慈孝园改扩建项目（一期）

设计图纸答疑（二）

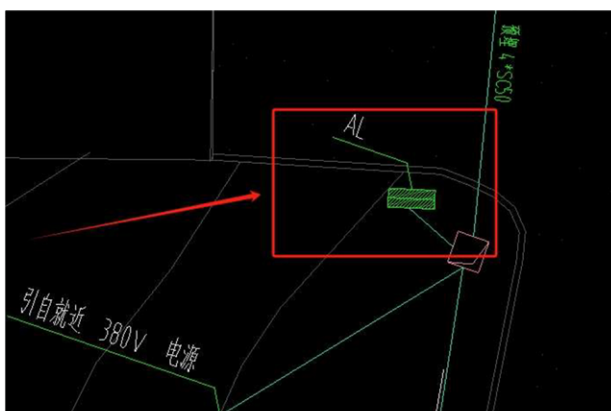
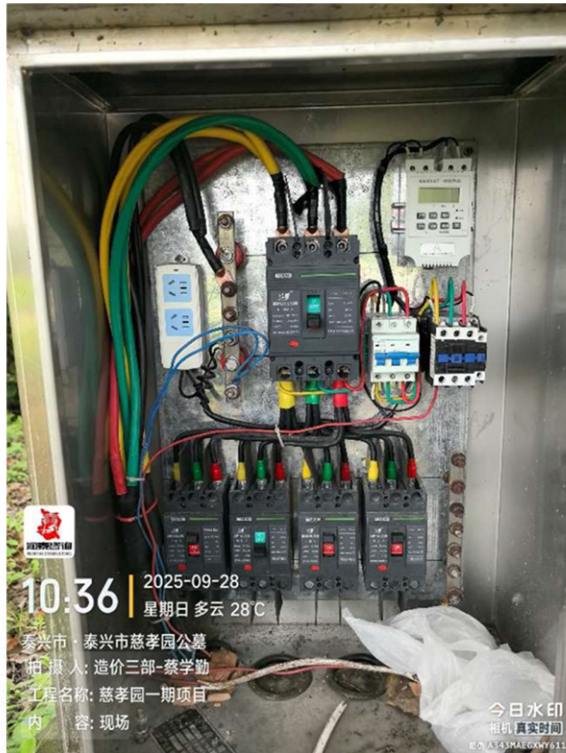
1.1 浇灌的电磁阀，需明确是否仅套管。

回复：除了预埋管外，还需穿线，详见补充的电磁阀系统图，如下图。
